Arviointiraportti tieturvallisuustarkastuksesta

Hanke: E18 Turun kehätie Naantali–Raisio, yleissuunnitelma
(Kt 40 paaluväli 0–8747, tierekisteri 40 1/0 – 2/3680,
Mt 185 paaluväli 0–1660, tierekisteri 185 1/2700 – 2/0)

Tilaaaja: Varsinais-Suomen ELY-keskus, Vesa Virtanen
Suunnittelija: Sari Kirvesniemi, Ramboll Oy
Arvioija: Mikko Lautala, Strafica Oy

Kohde B6: E8 Telakan ETL, pystygeometrian vaihtelut päätiellä

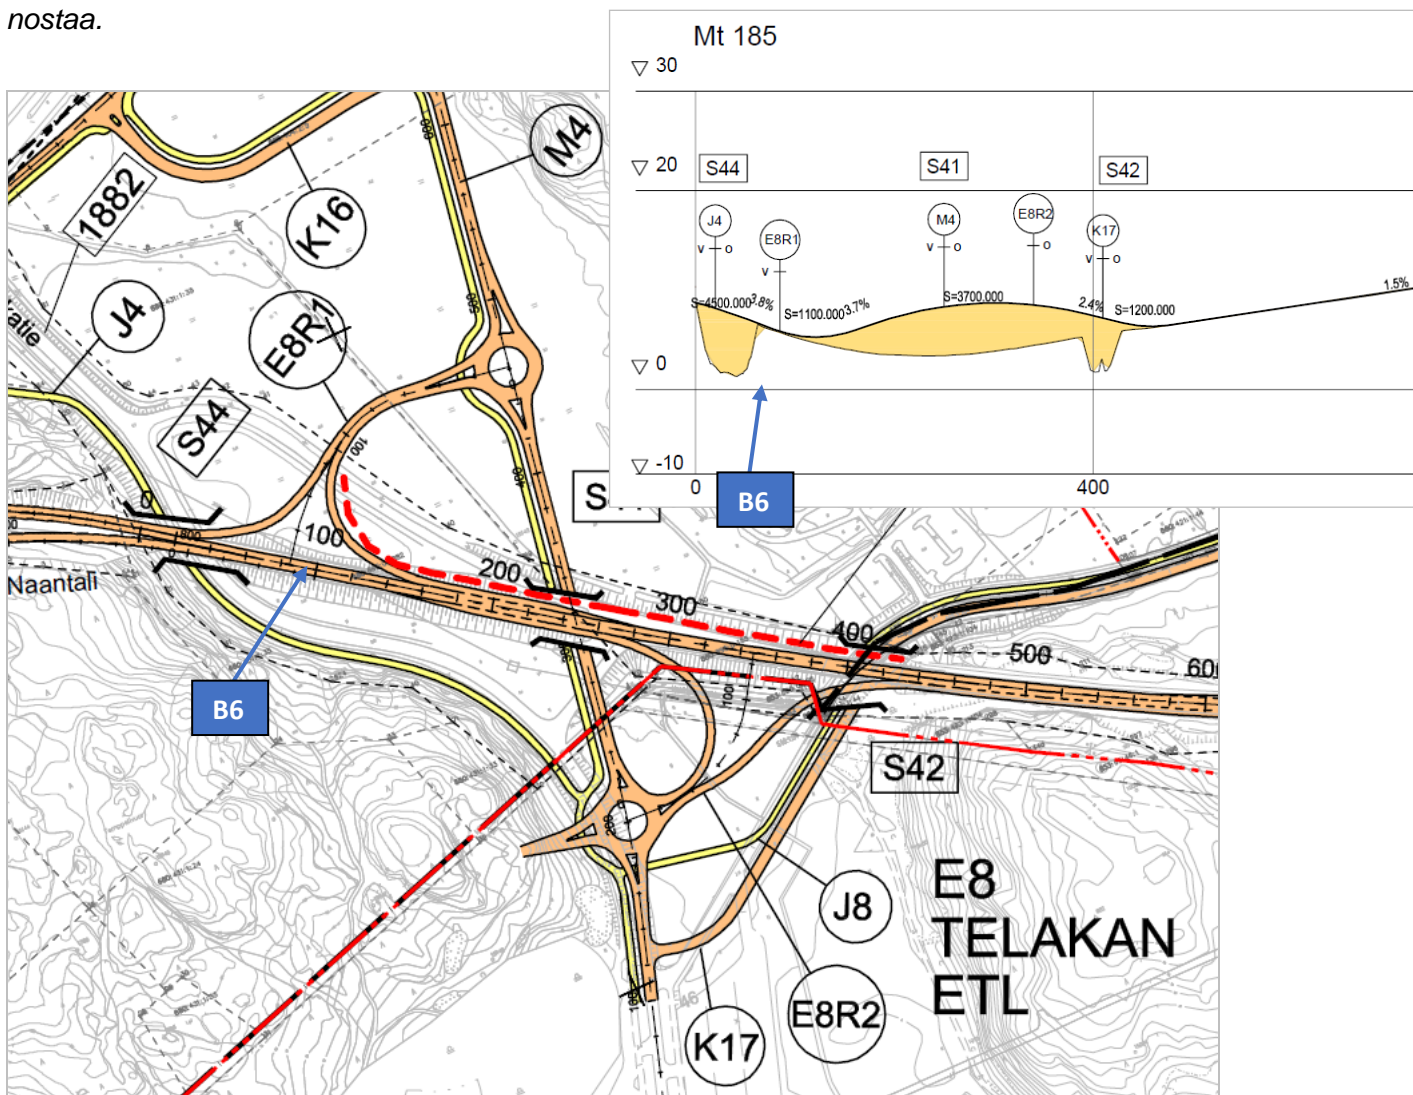
Ongelma: Maantien 185 pituusleikkaus osoittaa, että Naantalin suunnasta tultaessa mt 185 laskee sillan S44 kohdalla 3,8 % kaltevuudella aina E8R1-rampin leikkauskohtaan asti, mistä mt 185 alkaa nousemaan taas 3,7 % kaltevuudella M4-kadun ylittävälle ylikulkusillalle, josta mt 185 taas alkaa laskemaan. Kyseinen vaihtuva alamäki-ylämäki on näkemykseni mukaan melko turha, koska tämä uusi eritasoliittymä voitaisiin toteuttaa kohteeseen myös huomioimalla päätien pituusgeometrian (turhat) muutokset hieman paremmin. Etenkin kun pystygeometrian muutokset osuvat kahden sillan ja rampin päädyn kohdalle.

Parantamisehdotus: Suunnitellaan maantien 185 tasausviivan korkeus uudelleen.

Ko. kohdassa maantien 185 ylittää 110 kV:n voimalinja, jonka takia maantien 185 tasaus ei voida nostaa.

Kohde B7: E1 Järvelän ETL ja E4 Kaanaan ETL silmukkaramppien päädyt

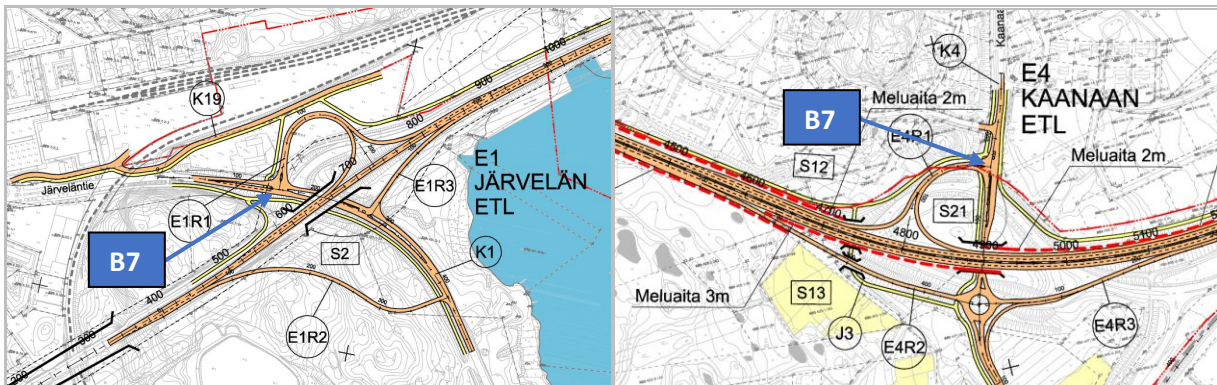
Ongelma: Kyseiset kaksi rampin päätyä ovat ainoat (merkittävät) ramppien päädyt, joihin ei ole esitetty kiertoliittymiä. Oletettavasti niitä ja/tai muitakin liittymätyppejä on harkittu, mutta jostain syystä ei lopulta toteutettu.

Parantamisehdotus: Näkisin, että – erityisesti jalankulun ja pyöräilyn turvallisuuden takia – tiesuunnitelmassa viimeistään tulee harkita ramppien päätyjen varustamista kiertoliittymillä. Järvelän eritasoliittymässä esimerkiksi on esitetty suojatietä kahden kaistan yli ja Kaanaan eritasoliittymässä on turvaton suojatie K4-kadun yli: kummastakin päästäisiin mikäli kohteisiin suunniteltaisiin laadukas kiertoliittymä.

Liittymät ovat kolmihaaraisia, joten se ei tue kiertoliittymäratkaisua. Lisäksi tilanpuute eritasoliittymien kohdalla tekee kiertoliittymän toteuttamisesta ko. kohtiin hankalaa. Lisäksi raskaan liikenteen määrä puoltaa esitettyjä ratkaisuja.

Viimeaikaisten tutkimusten mukaan liikenneturvallisuus kiertoliittymissä on todettu etenkin pyöräilijöille huonoksi.

Kohde C1: E2 Ruonan ETL, Kantatien 40 n. paaluväli 1850–2150

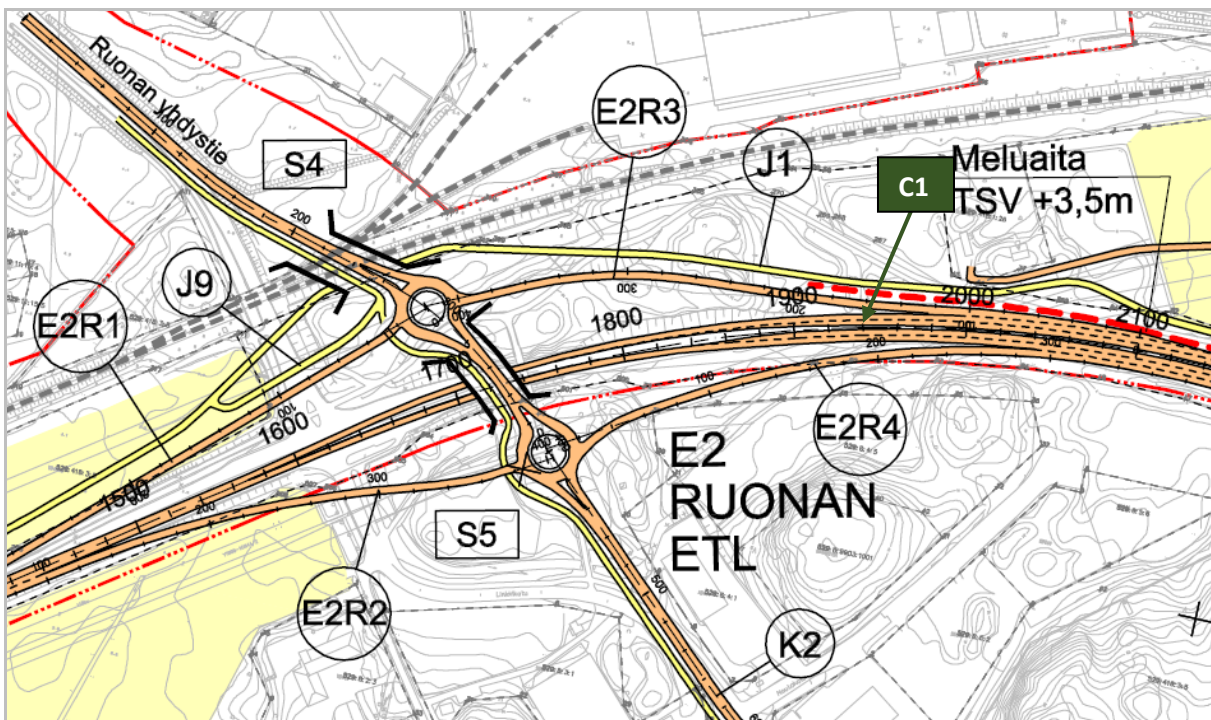
Ongelma: Kuljettaessa lännen suuntaan tien poikkileikkaus muuttuu 2+2-keskikaiteellisesta 1+1-kaistaiseksi suunnilleen samassa kohdassa, jossa ramppi E2R3 erkanee. Samalla kaksikaistaisen osuuden loppuessa tie kaartaa voimakkaasti vasemmalle nopeusrajoituksen ollessa 80 km/h. Kaarre yhdistettynä rampin erkanemiseen ja voimakkaaseen vasemmalle kääntyvään mutkaan ei ole optimaalinen ratkaisu. Ongelmaa korostaa lisäksi se, että auringon laskiessa lännen suuntaan voi esiintyä häikäisyä.

Parantamisehdotus: Tiesuunnitelmassa tulee selvittää onko kaksikaistaisen osuuden loppumiskohtaa siirrettävissä ja/tai päätien linjausta muutettavissa.

Seuraavassa eli tiesuunnitteluvaiheessa tarkennetaan kaksikaistaisen osuuden loppumiskohtaa.

Kohde C2: E2R4-rampin liittyminen päätiehen n. paalulla 2050

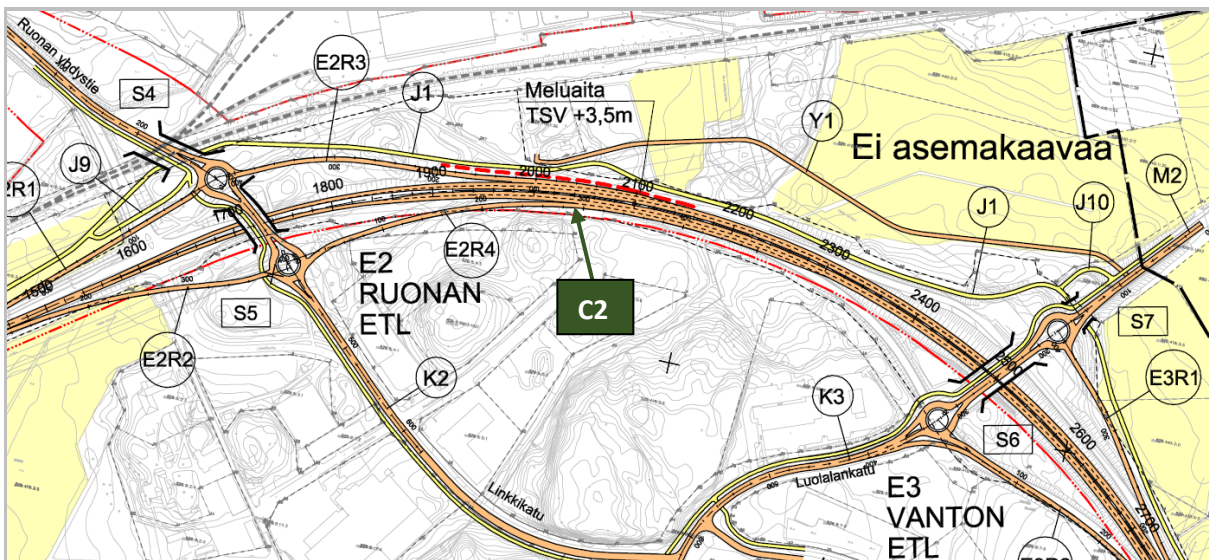
Ongelma: E2R4-rampilta liitytään päätielle kohdassa, jossa päätie kaartaa voimakkaasti oikealle. Tämä aiheuttaa ongelmia, koska rampilta on hankala nähdä takaa tulevia liittyessään päätielle (pystygeometria ei onneksi aiheuta merkittäviä ongelmia). Ongelmaa korostaa lisäksi se, että au-
rion laskiessa lännen suuntaan voi esiintyä häikäisyä. Oletettavasti yleissuunnitelmavaiheessa asialle ei enää voida (enää) tehdä mitään, mutta tiesuunnitelmassa tulee suunnitella harkiten koko tämä kohta rampeineen, missä 2+2-tiejakso päättyy.

Parantamisehdotus: Tiesuunnitelmassa tulee selvittää ramppien päätyjen uudelleenlinjaamisen mahdollisuudet. Yksi vaihtoehto – hieman tilannetta parantava – on pidentää kiihdytyskaistaa Raision suuntaan.

Ramppien geometriaa tarkennetaan tiesuunnitteluvaiheessa.

Kohde C3: E2R3-rampin pystygeometria

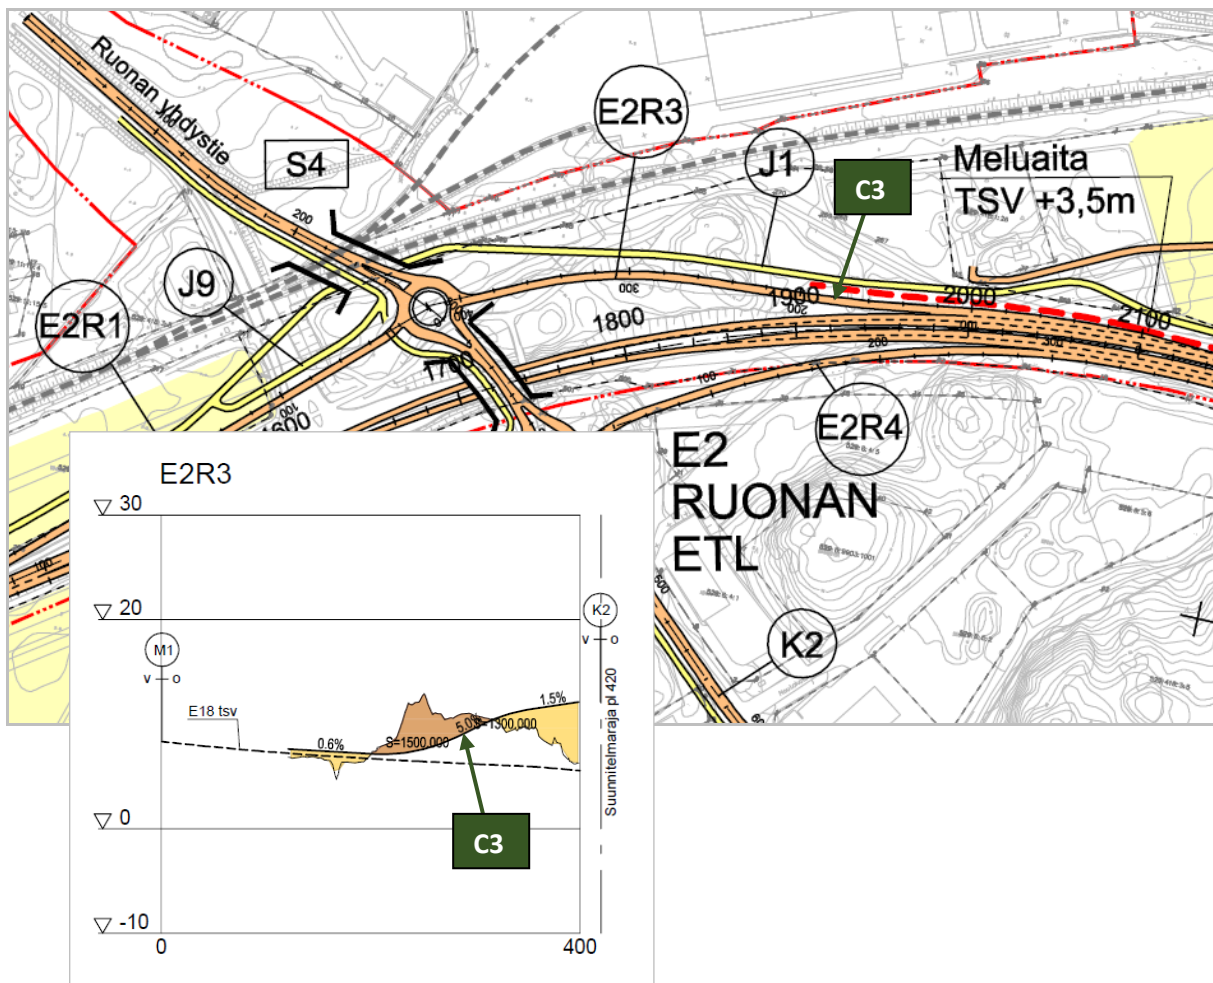
Ongelma: Rampin erkaannuttua päätiestä ramppi on linjattu ensin 0,6 % pituuskaltevuudella noin 100 metrin matkan, minkä jälkeen tulee jyrkähkö 5 % nousu.

Parantamisehdotus: Linjaamalla rampille tasainen nousu tulee enemmän pengerrystä, mutta tällöin vältetään täysin turhalta 5 % nousulta.

Rampin tasaus on suunnitteluohjeiden mukainen. Jyrkkä ramppi hidastaa tehokkaasti nopeuksia liittymään saavuttaessa. Rampin geometria tarkentuu tiesuunnitteluvaiheessa.

Kohde C4: E7 Raisonkaaren ETL

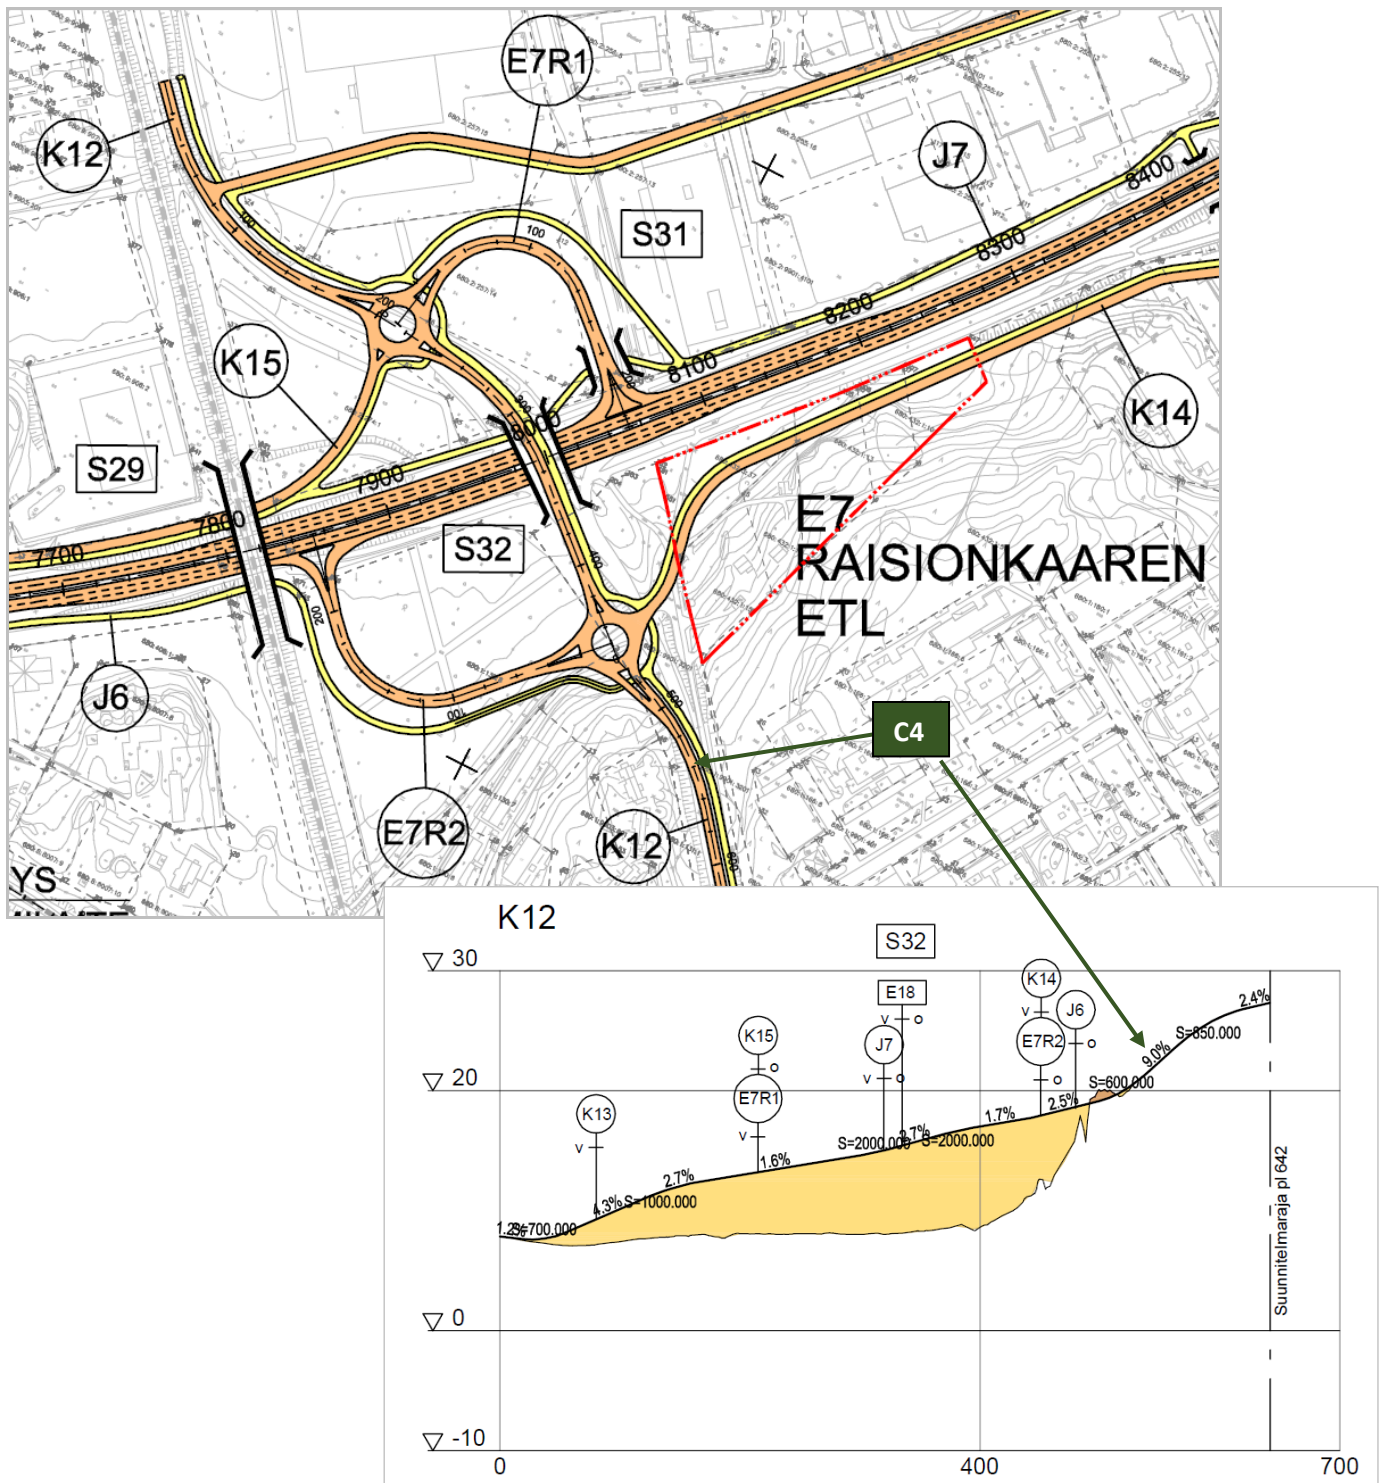
Ongelma: K12-katu nousee 9 % pituuskaltevuudella Konsantielle.

Parantamisehdotus: Kohteessa on jo nykyisin suuri pituuskaltevuus, mutta tiesuunnittelussa tulee vielä selvittää voiko päätien korkeusasemaa ja sitä kautta Konsantien pituuskaltevuutta pienentää. Toisaalta jo nykyisin E7R2-pystygeometria on melko haastava, joten vaihtoehdot voivat olla vähissä.

Konsantien pituuskaltevuutta on vaikea loiventaa olemassa olevan rakennuskannan takia. Kiertoliittymien etäisyyttä E18-tiestä tarkennetaan tiesuunnitteluvaiheessa.
